Service Bulletin

Bulletin No: 2010-1-09

Subject: Air Silencer and/or Expansion Chamber Covers

Affected Models: 2010 F8 models - See attached VIN list for affected models.

III. 1

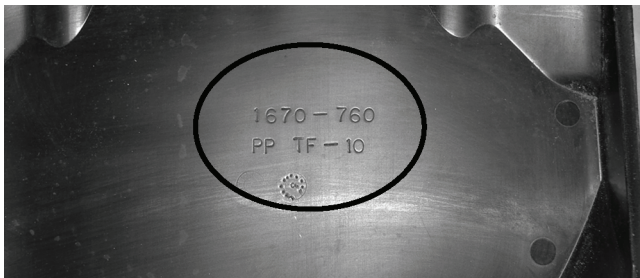
■ **REMARQUE:** Après le remplacement du silencieux d'admission d'air, séparez les deux sections de l'ancien silencieux, retirez et conservez le numéro de pièce apposé à l'intérieur de l'une ou l'autre des sections du silencieux d'admission d'air. Consultez l'III. 1.
